Министерство путей сообщения СССР
Август 1991 Гипротранс сигнализация
Шифр ЭЦМ-ЭЦВ; СМК № 1247/1252 Составил А.З.Крупецкий

УКАЗАНИЯ

по проектированию устройств автоматики, телемеханики и связи
на железнодорожном транспорте

Схемные решения по усилению замыкания стрелок с четырехпроводной схемой управления с местным питанием
(TP-45, ТД-41, ТР-54, ТР-60,
TP-62, TP-65, ЭЦ-2, ЭЦ-2-ЦЭУС-86)

Схемные решения по усилению замыкания стрелок с четырехпроводной схемой управления с местным питанием.

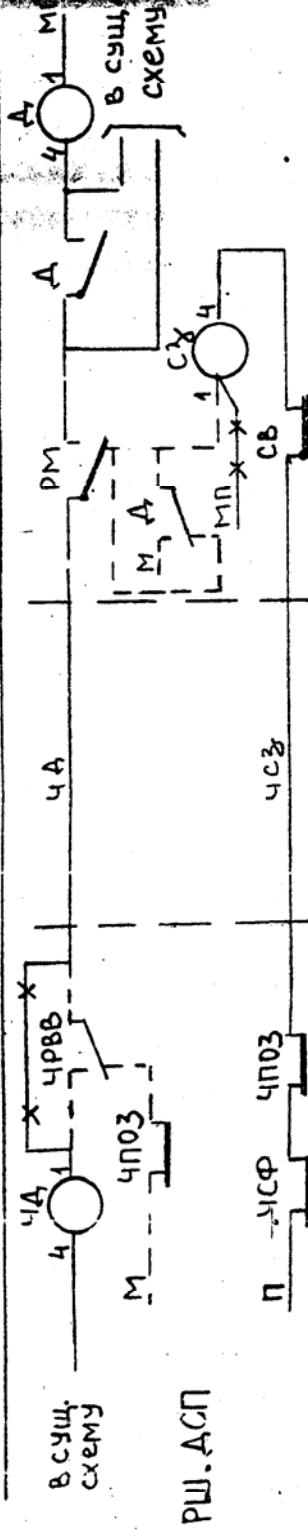
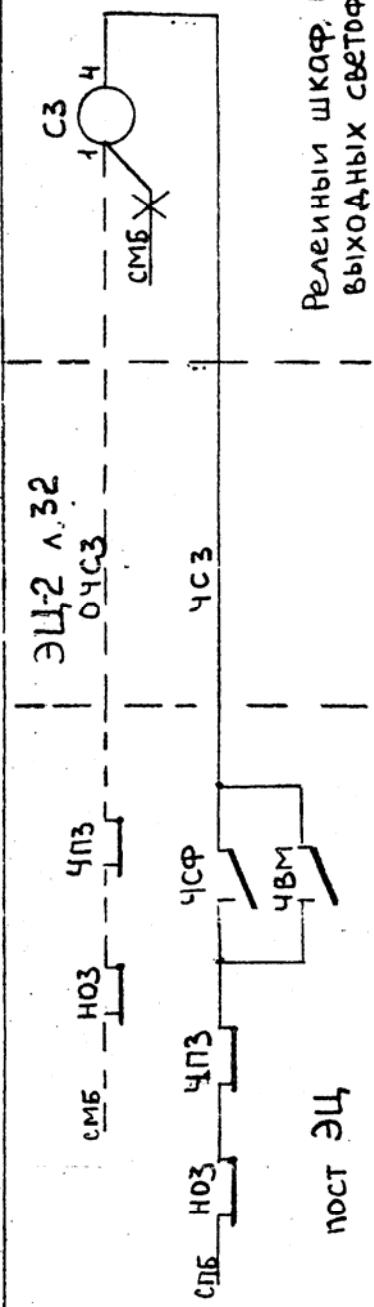
Главное управление сигнализации, связи и вычислительной техники приняло решение усилить замыкание стрелок с четырехпроводной схемой управления с местным питанием. Усиление должно выполняться для устройств ЭЦ по альбомам ТР-45, ТД-41, ТР-54, ТР-60, Т.1, ТР-62, ТР-65, ЭЦ-2, ЭЦ-2-ЦЭУС-86 путем организации двухполюсного размыкания реле СЗ. На листе 2 приведено решение для альбома ЭЦ-2 л.32 и ЭЦ-2-ЦЭУС-86 на л. 25, 65, 66 с использованием в качестве обратного провода реле СЗ провода местного управления стрелками; такое же решение применимо и для остальных упомянутых альбомов.

Пунктиром показан новый монтаж, зачеркнутым — снимаемый монтаж

Схемные решения по усилению замыкания стрелок с четырехпроводной схемой управления с местным питанием.

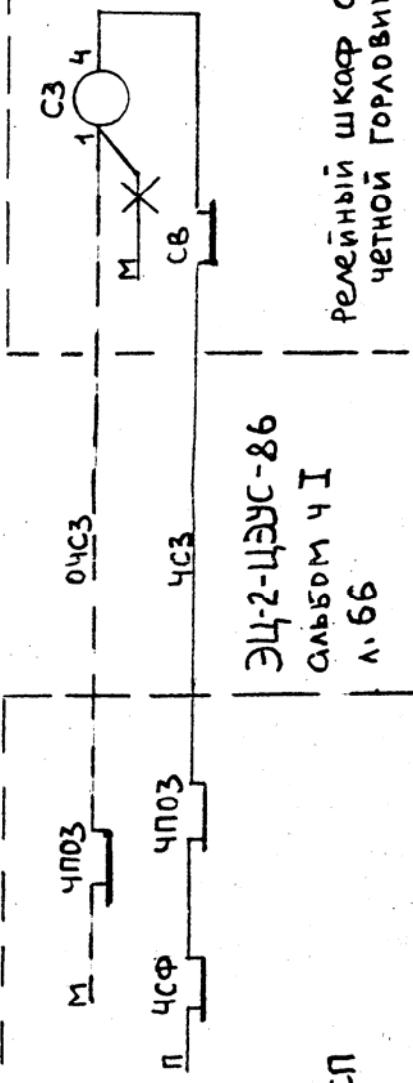
При наличии свободных жил в кабеле между релейным шкафом выходных светофоров и постом ЭЦ следует использовать для обратного провода реле СЗ свободные жилы кабеля (см. схемные решения на листе 3).

Пунктиром показан новый монтаж,
закрещенным - снимаемый монтаж
